10º TERMO DE ADITAMENTO AO ACORDO OPERATIVO CTEEP - CPFL

- ser parte integrante da concessão da TRANSMISSORA a INSTALAÇÃO DE CONEXÃO denominada LT 138 KV Bom Jardim – Bragança Paulista C-1 e C-2.
- a necessidade da DISTRIBUIDORA implantar o Ramal 138 kV Cummins C-1 e C-2 em derivação à LT 138 KV Bom Jardim – Bragança Paulista C-1 e C-2 para possibilitar a conexão da SE 138 kV Cummins.

Externo 10º TERMO DE ADITAMENTO AO ACORDO OPERATIVO CTEEP - CPFL Anexo 2 - Estruturas da FRANSMISSORA e da DISTRIBUIDORA (Anexo A do Acordo Operativo Operativo CTEEP - CPFL Paulista

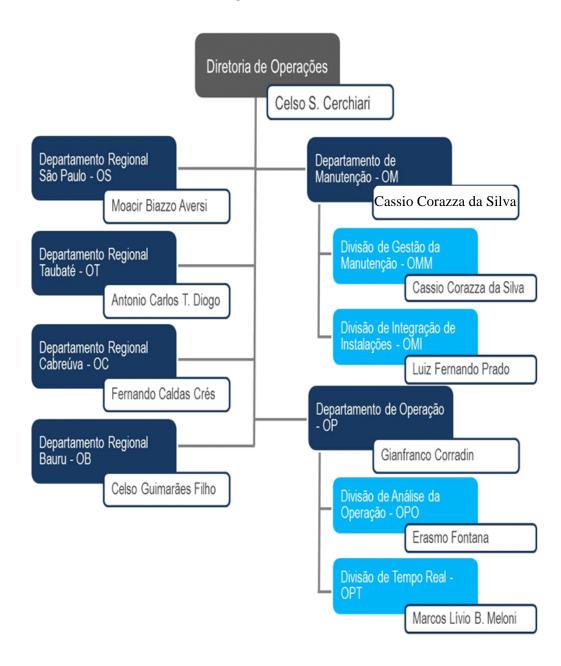
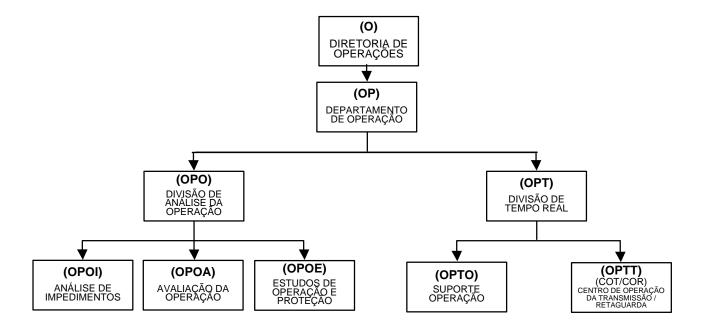
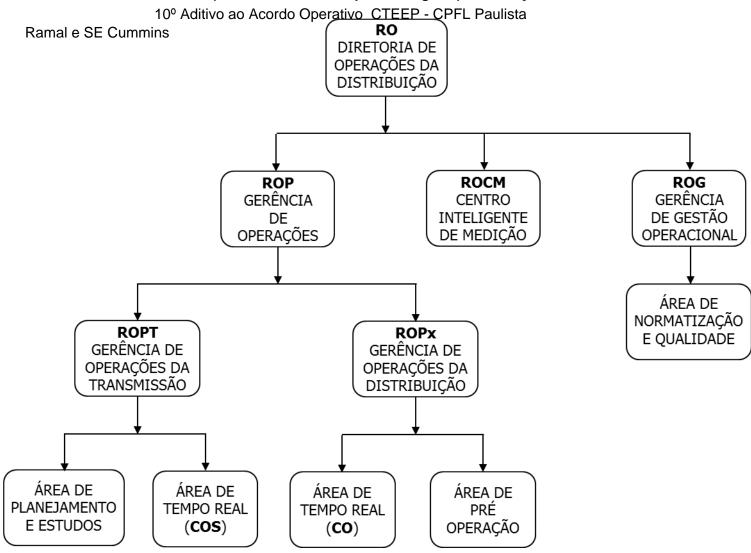
As PARTES resolvem alterar o Anexo A do Acordo Operativo vigente - Estruturas da TRANSMISSORA e da DISTRIBUIDORA, referente às estruturas da TRANSMISSORA, passando a vigorar conforme previsto no Anexo 2 deste ADITIVO.

Desenho nº 33	Revisão - 00	JUN / 2016	Ramal e SE 138 kV Cummins
---------------	--------------	------------	---------------------------

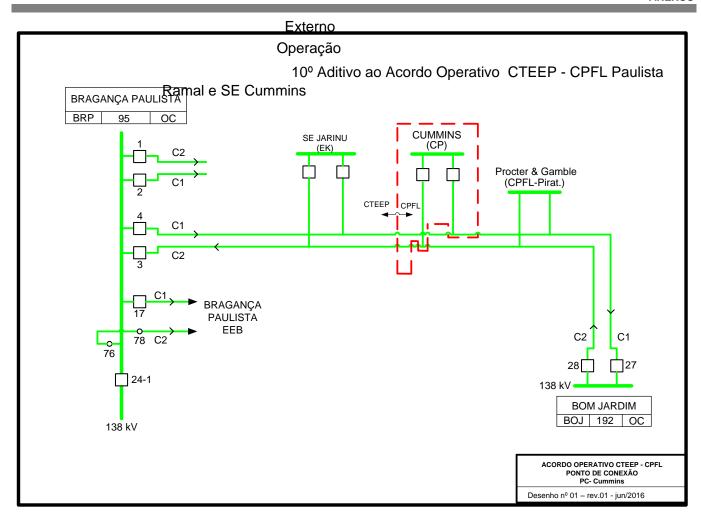
As PARTES resolvem alterar o Anexo E do Acordo Operativo vigente - Diagramas Unifilares das Instalações da TRANSMISSORA com PONTOS de CONEXÃO, de acordo com o desenho nº 33, revisão 00 - JUN/2016, contemplando o novo PONTO DE CONEXÃO referente ao Ramal e SE 138 kV Cummins em derivação à LT 138 KV Bom Jardim – Bragança Paulista C-1 e C-2, passando a vigorar conforme previsto no Anexo 6 deste ADITIVO.
